改善箇所説明図

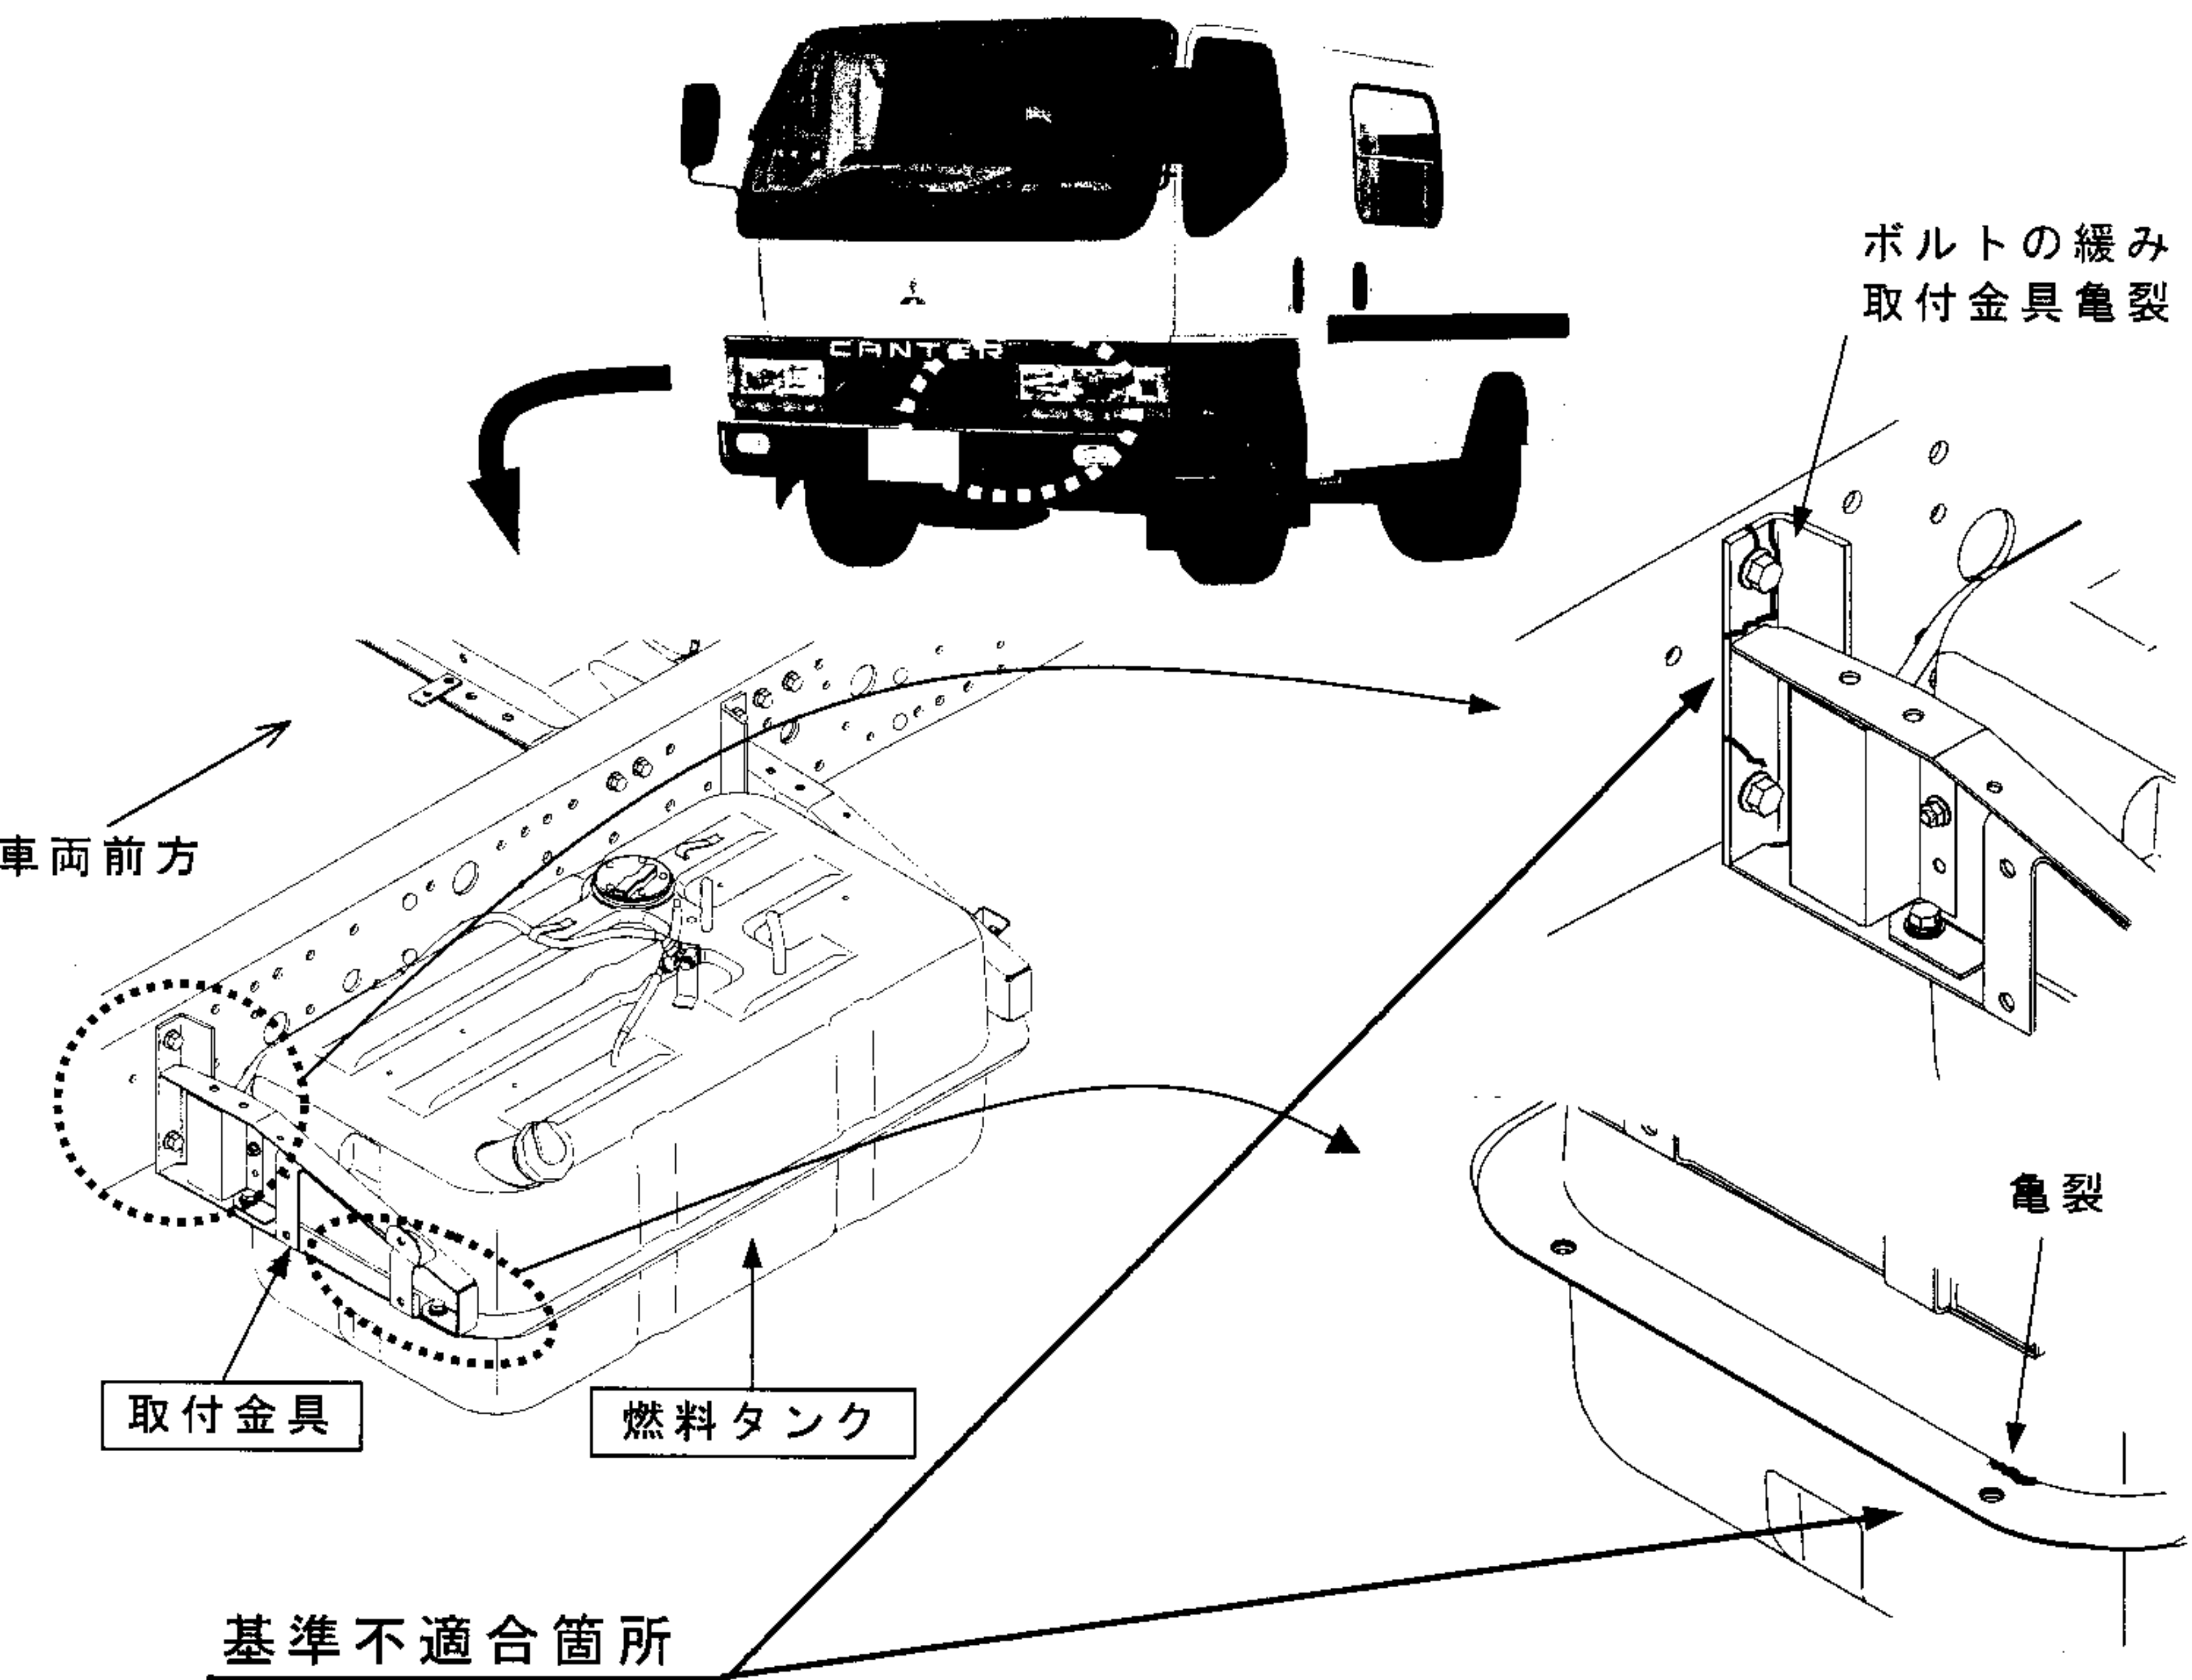
燃料タンク取付金具の寸法精度並びに燃料タンクを取付金具にボルトで締結する部分の構造及び当該ボルトの締付けトルクが不適切なため、走行中の振動等により当該ボルト又は取付金具をフレームに固定するボルトに緩みが発生するものがある。

そのため、そのまま使用を続けると、燃料タンクに亀裂が発生し、燃料漏れが発生するおそれがある、また取付金具に亀裂が発生し、最悪の場合、当該取付金具が破損し燃料タンクが脱落するおそれがある。

全車両、取付金具および締結ボルトを対策品と交換し、ボルトの締付けトルクを変更する。
また、同時に燃料タンクを新品と交換する。

識別：燃料タンクの取付ボルト本数で識別。
